PRODUKT	HOOFD GROEP	GROEP
P	8	85
BETR.	NO.	
Stoelschakelaar, waarschuwingssysteem auto gordels	201	
200	DATUM	
	Mrt 1989

Service Bulletin

Geen waarschuwingssysteem voor de auto gordel van de passagiersstoel

147 381

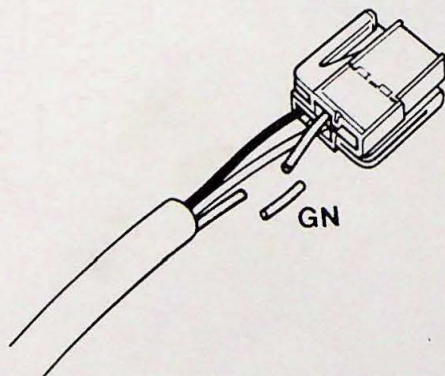
Als service-onderdeel wordt voor de bestuurders- en passagiersstoel dezelfde sluiting gebruikt. Als de gordelsluiting aan de passagierskant is vervangen, moet dus een draad van de bedrading van de gordelsluiting worden doorgeknipt.

Bij vervanging van de gordelsluiting van de passagiersstoel

Knip de groene draad bij de stekerverbinding door.

(Als dit niet gebeurt, knippert het waarschuwingsslampje ook, als er niemand op de passagiersstoel zit. Dit gaat uit, als de gordel in de sluiting wordt gestoken.)
